Dagrenovationsindsamling i Viborg midtby – placeringsmuligheder for underjordiske containere

16 Sct. Mogens Gade/Margretheløkken

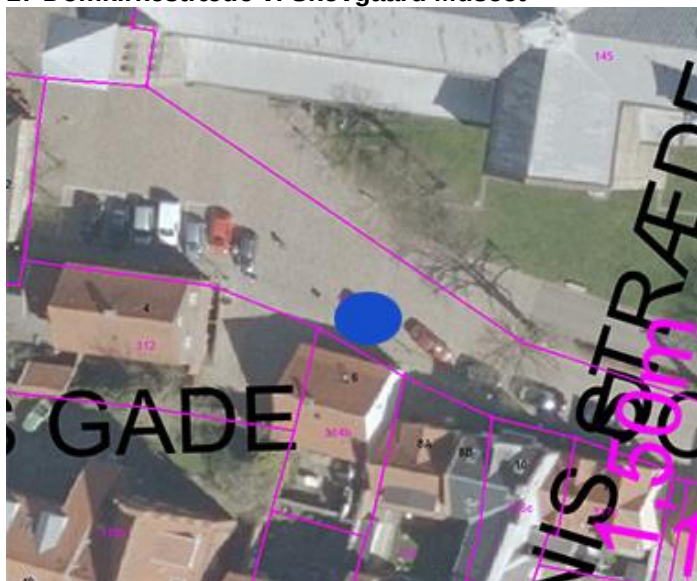
Bør aftales i ft. tilgængelighedsprojektet.
Placering syd for den nye adgang til Margretheløkken – der fjernes 1-2 P-pladser.

Viborg Museum: Risiko, kigge nærmere på, kunne være kælder.
